Сто девяносто вторая сессия

Предложение по дополнению 5 к поправкам серии 04 к Правилам № 79 ООН (оборудование рулевого управления)

Представлено Рабочей группой по автоматизированным/
автономным и подключенными транспортными средствам*

Модель А

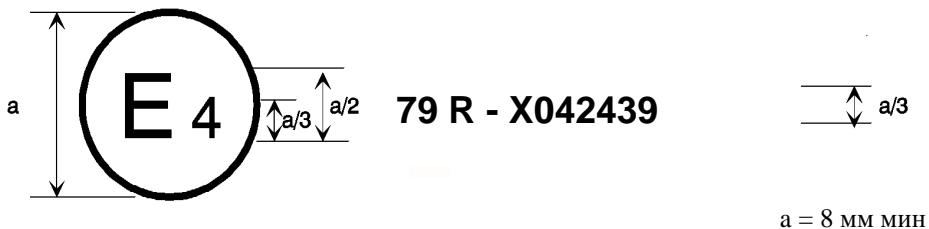
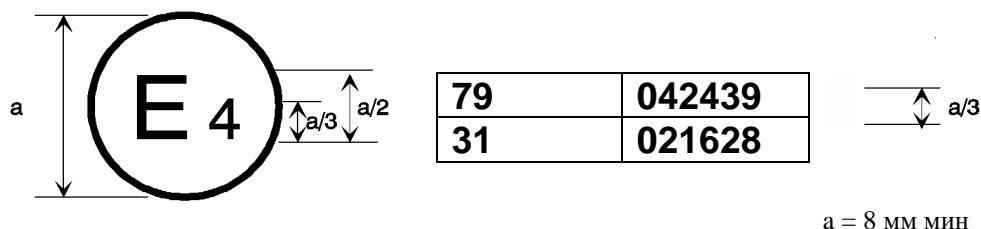
Приложение 2, внести поправки с текстом в квадратных скобках, измененным соответственно:

Вышеуказанная отметка о подтверждении, прикрепленная к транспортному средству, показывает, что указанный тип транспортного средства был подтвержден в Нидерландах в связи с рулевым оборудованием (Е 4) согласно Регламенту ООН № 79 и в соответствии с подтверждением № 042439. Буква «X» перед номером подтверждения, указывает на то, что автомобиль оборудован АЗФУ, которая была исключена из требований данного Регламента ООН, и/или на то, что транспортное средство оборудовано системой рулевого управления, имеющей функционал, определяемый как АЗФУ категории D. Номер подтверждения указывает на то, что подтверждение было предоставлено в соответствии с требованиями Регламента ООН № 79, включая серию 04 поправок».

Модель В (См. пункт 4.5. данного Регламента)

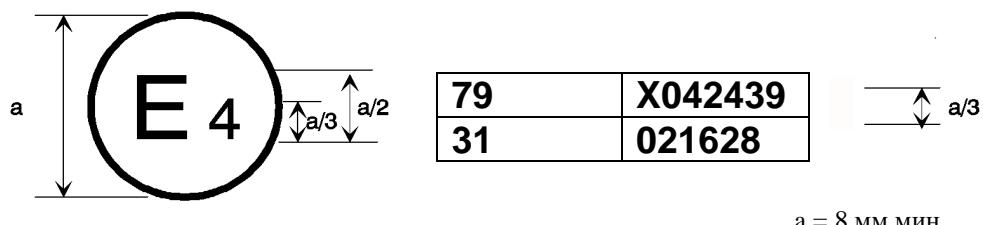
Вышеуказанная отметка о подтверждении, прикрепленная к транспортному средству, показывает, что данный вид транспортного средства был одобрен в Нидерландах (Е 4) в соответствии с Регламентами № 79 и № 31.⁴ Буква «Х» перед номером подтверждения в соответствии с Регламентом № 79 указывает на то, что транспортное средство оборудовано АЗФУ, которая была исключена из требований данного Регламента ООН, или на то, что транспортное средство оборудовано системой рулевого управления, имеющей функционал, определяемый как АЗФУ категории D. Номера подтверждений указывают на то, что в даты выдачи соответствующих подтверждений Регламент ООН № 79, включающий в себя серию 04 поправок, и Регламент ООН № 31 включали в себя 02 серию поправок».
